Sloop- en nieuwbouw in Johan Greivestraat

Verslag online informatiebijeenkomst Donderdag 7 maart 2022

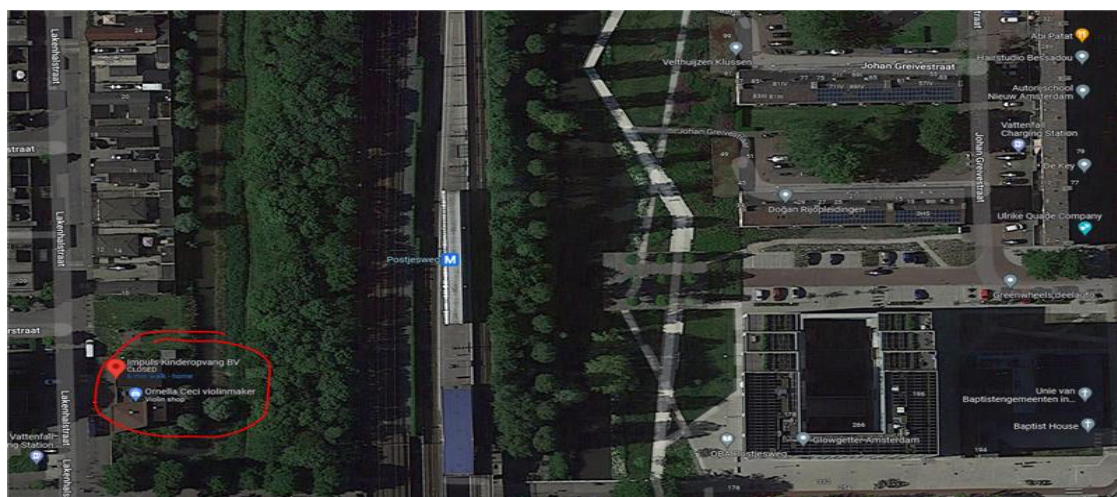
- Ik maak me zorgen over de verkeersdrukke van een eventueel kinderdagverblijf. Als de ouders en kinderen echter met de fiets of lopend zouden komen zou dit minder erg zijn. Is het mogelijk dat de inschrijvingen beperkt worden tot mensen die in de directe omgeving wonen?

Reactie gemeente Amsterdam: *Dat kan waarschijnlijk niet. In overleg met het KDV kunnen we kijken of we het autogebruik kunnen ontmoedigen.*
